5.4 活動性評価 まとめ —K-14—

5.4 活動性評価 まとめ —総合評価—

評価対象断層の選定に関するコメント回答

[1]断層の系統区分について

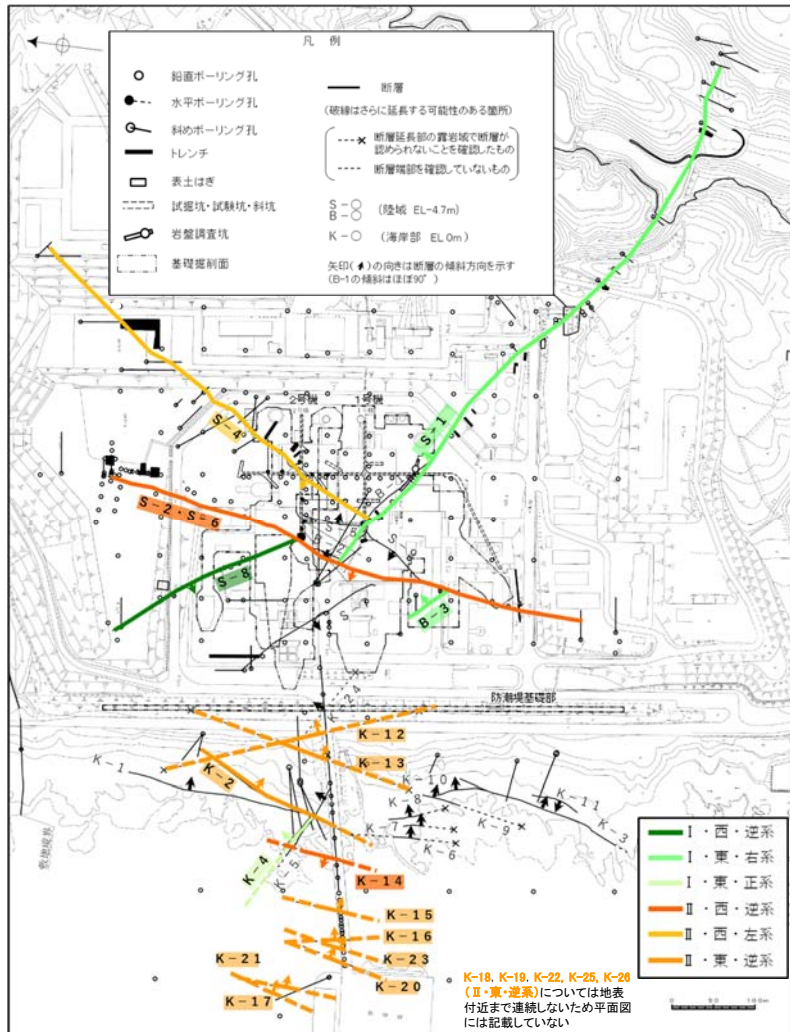
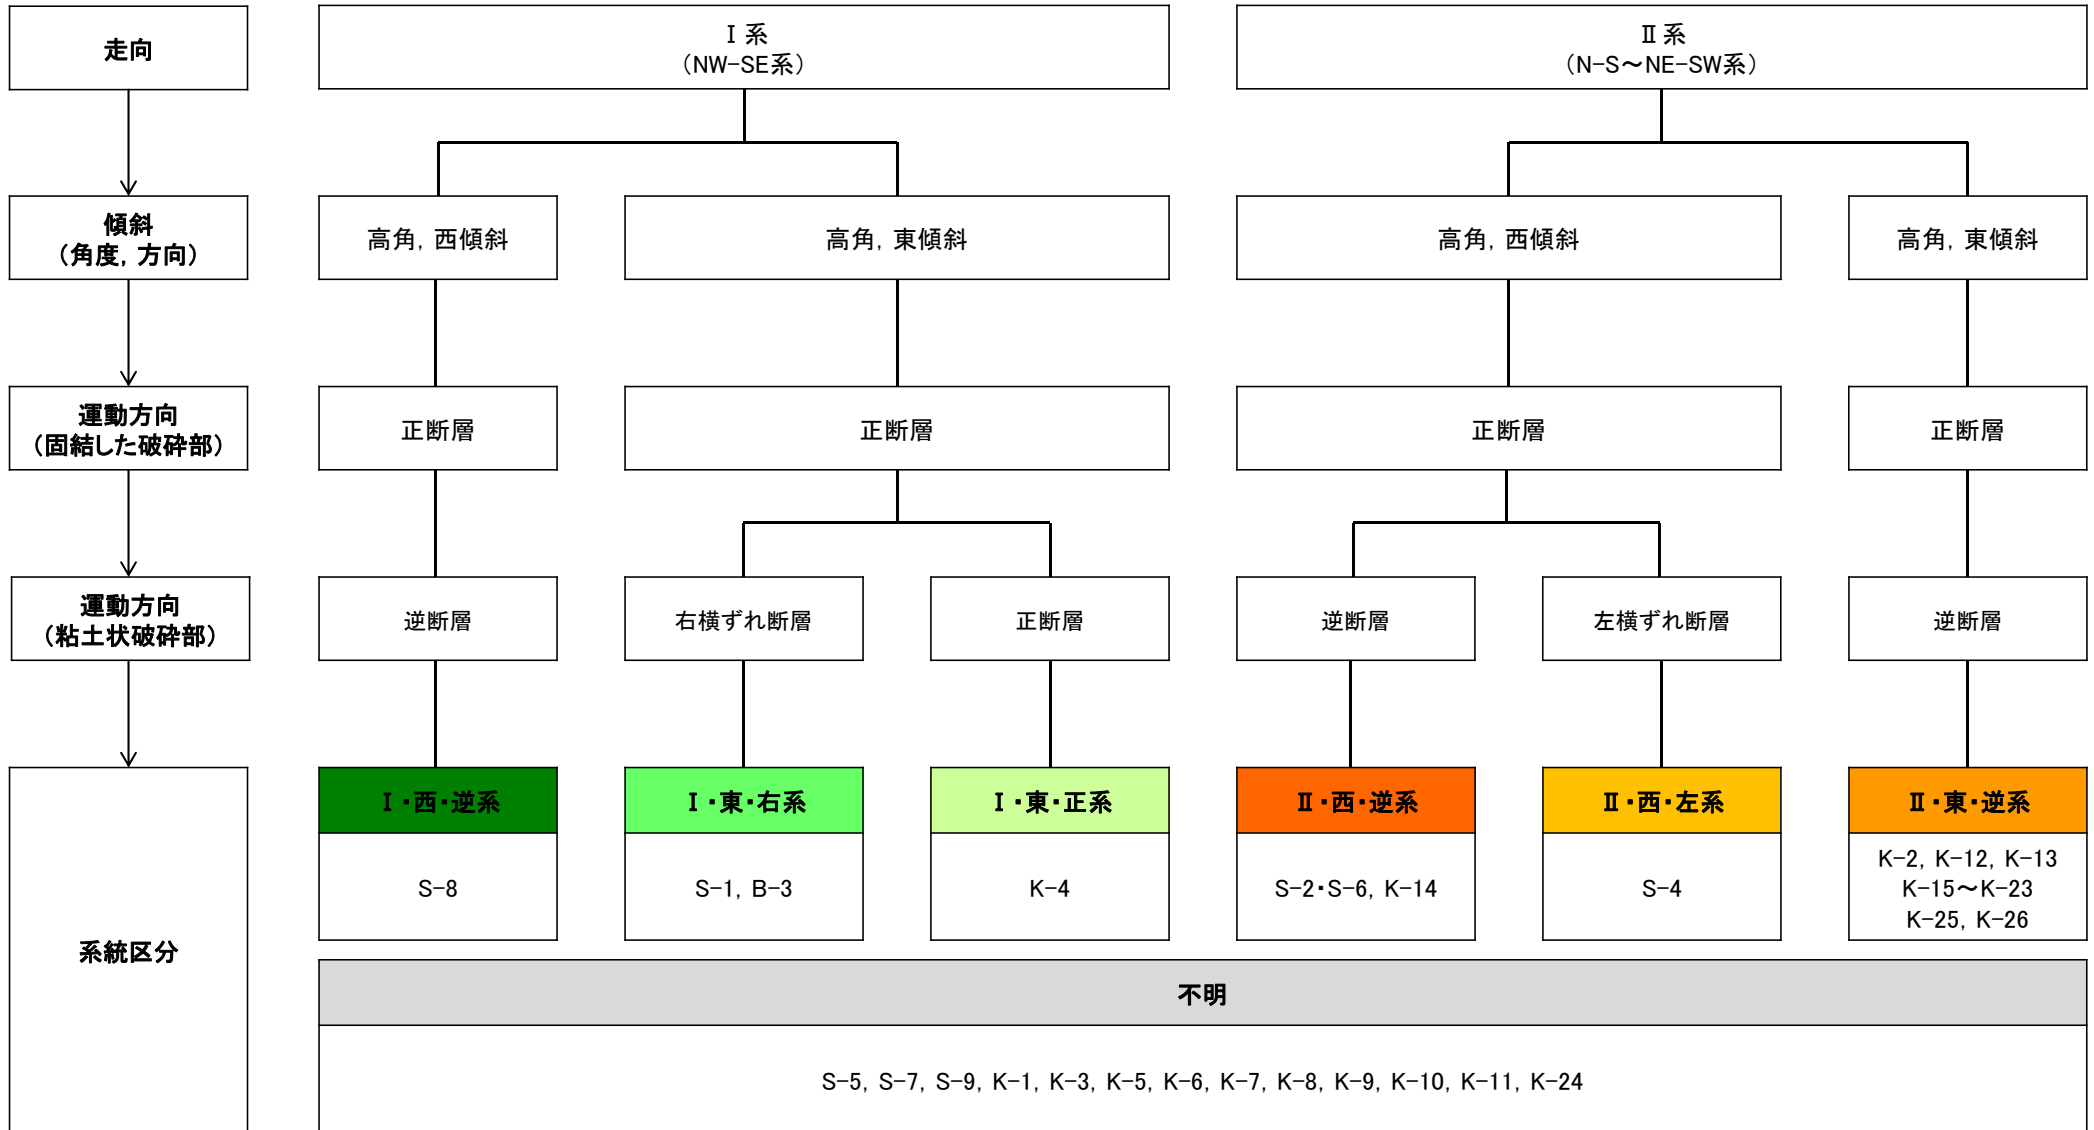
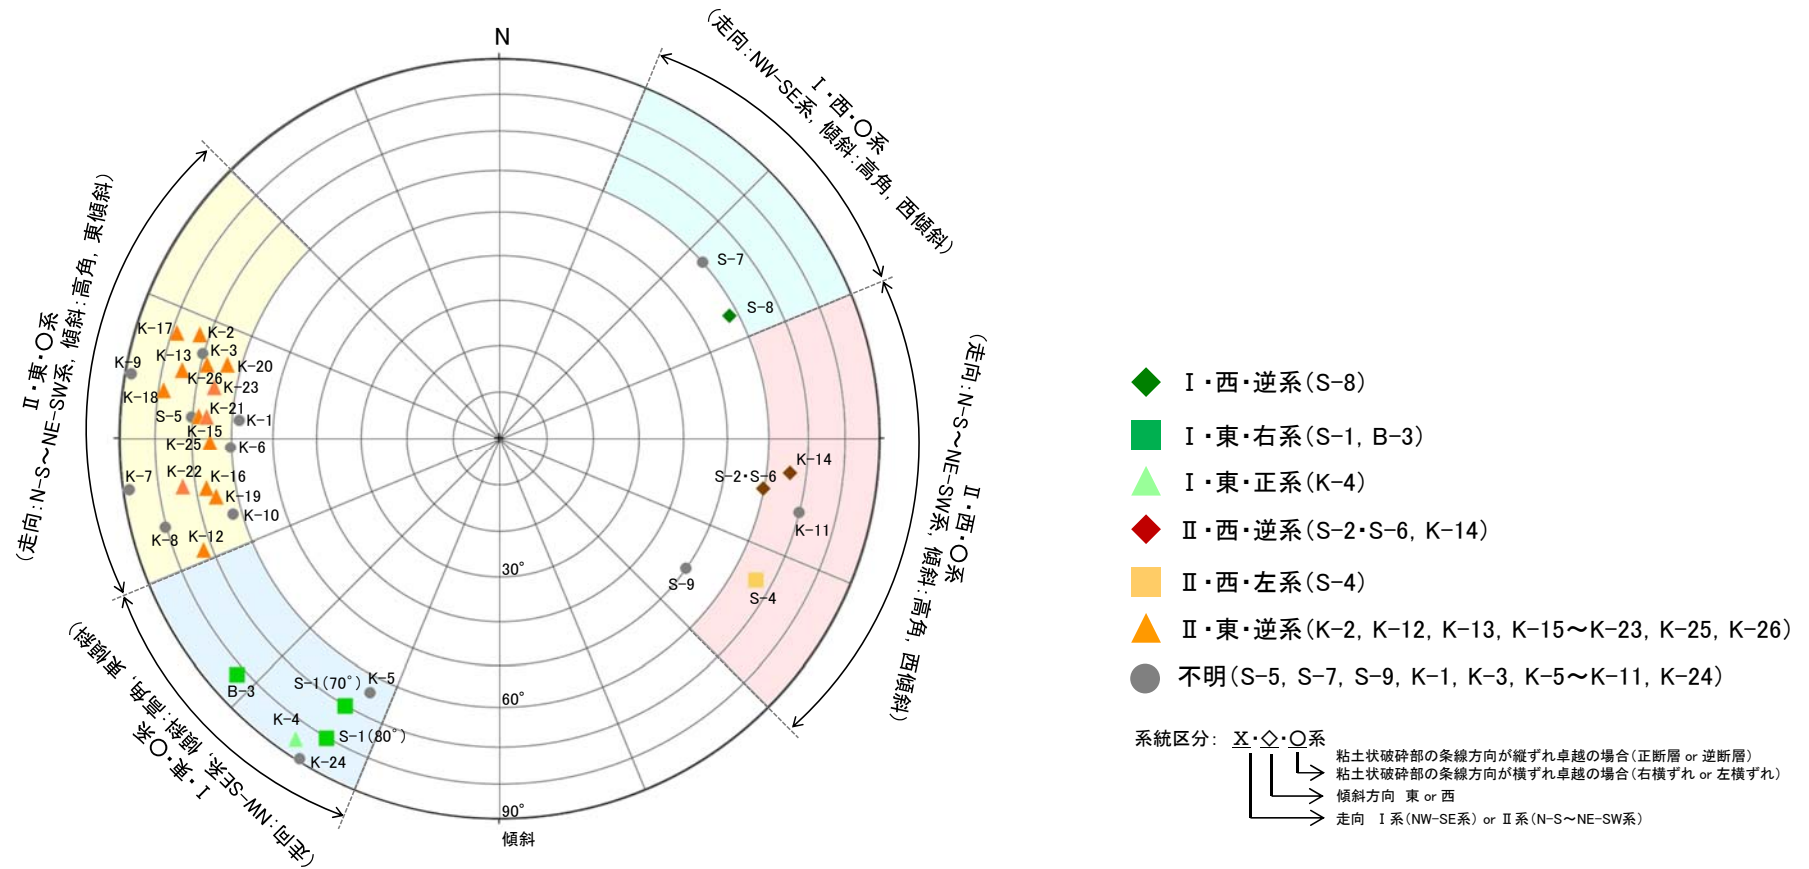
コメントNo.108

○「走向」、「傾斜」、「運動方向(固結した破砕部)」、「運動方向(粘土状破砕部)」の4項目のデータに基づき、系統区分を行った結果、6系統に区分された(下表、次頁、次々頁)。

○系統区分された断層はいずれも「傾斜角度」は高角、「運動方向(固結した破砕部)」は正断層であったことから、系統区分の名称については、以下のとおり、「走向」、「傾斜方向」、「運動方向(粘土状破砕部)」を用いた。

- I・西・逆系=「走向: I系(NW-SE系)」・「傾斜方向: 西傾斜」・「運動方向(粘土状破砕部): 逆断層」
- I・東・右系=「走向: I系(NW-SE系)」・「傾斜方向: 東傾斜」・「運動方向(粘土状破砕部): 右横ずれ断層」
- I・東・正系=「走向: I系(NW-SE系)」・「傾斜方向: 東傾斜」・「運動方向(粘土状破砕部): 正断層」
- II・西・逆系=「走向: II系(N-S~NE-SW系)」・「傾斜方向: 西傾斜」・「運動方向(粘土状破砕部): 逆断層」
- II・西・左系=「走向: II系(N-S~NE-SW系)」・「傾斜方向: 西傾斜」・「運動方向(粘土状破砕部): 左横ずれ断層」
- II・東・逆系=「走向: II系(N-S~NE-SW系)」・「傾斜方向: 東傾斜」・「運動方向(粘土状破砕部): 逆断層」

[2]斜長石の変質について

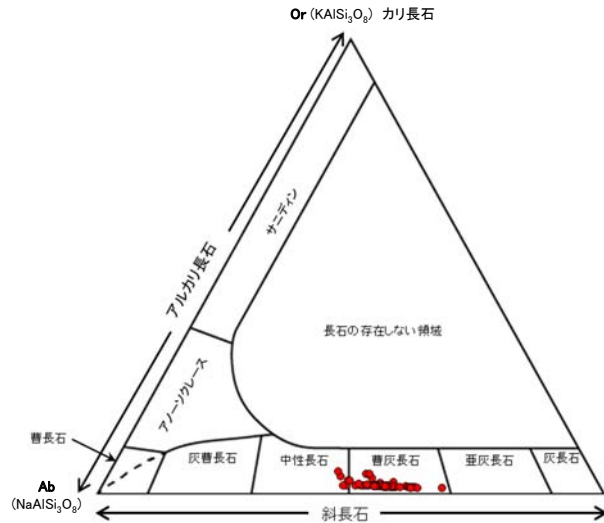
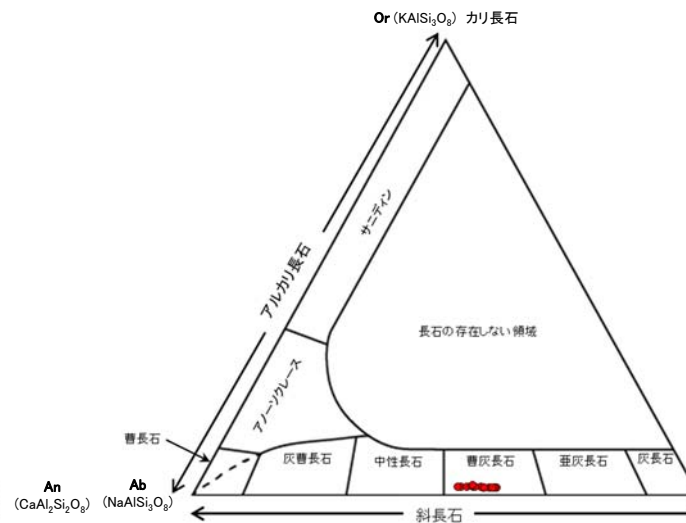
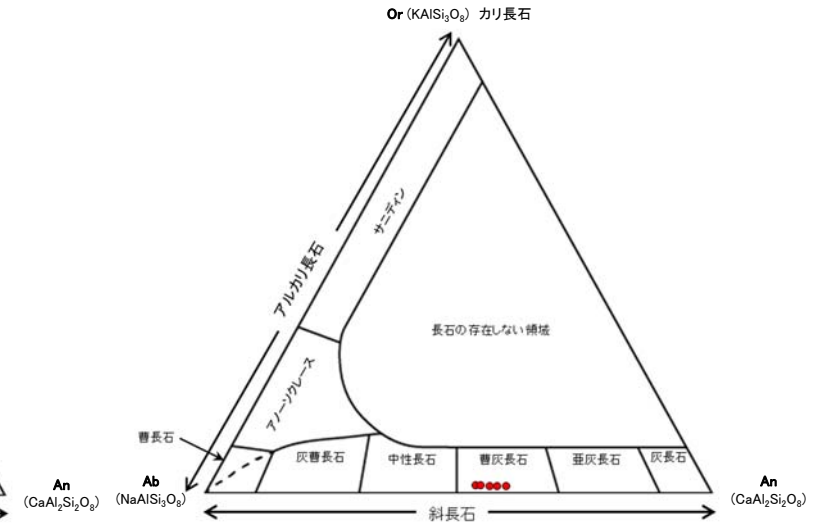
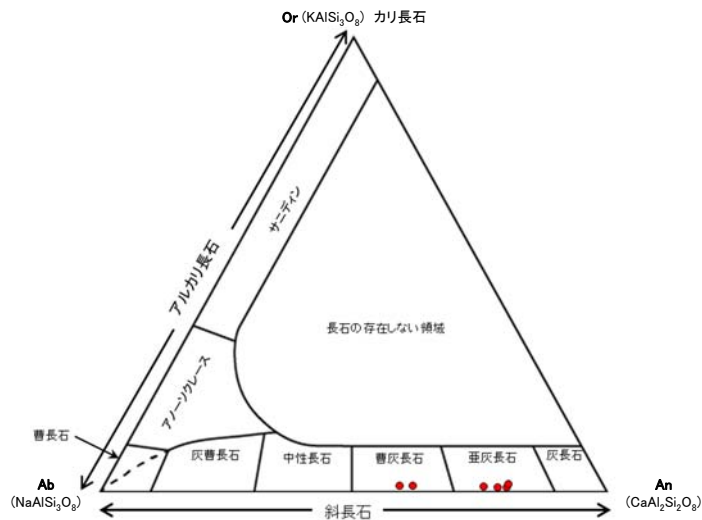
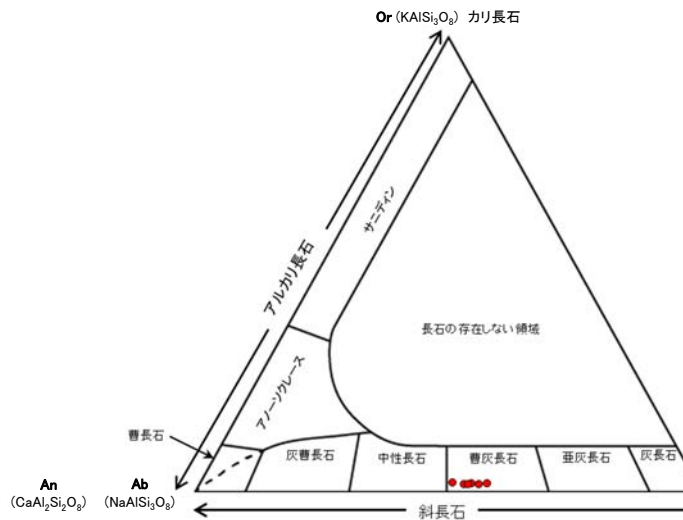
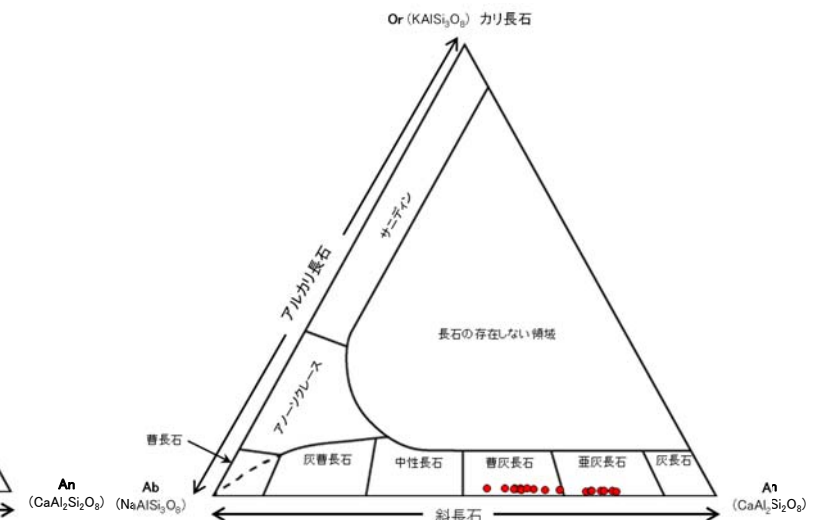
コメントNo.109

○標高12.66m～-945.90mまでの間の5地点においてEPMA分析により敷地の斜長石の曹長石化の検討を行った結果、いずれの斜長石も概ね曹灰長石～亜灰長石を示し、曹長石化は認められない。
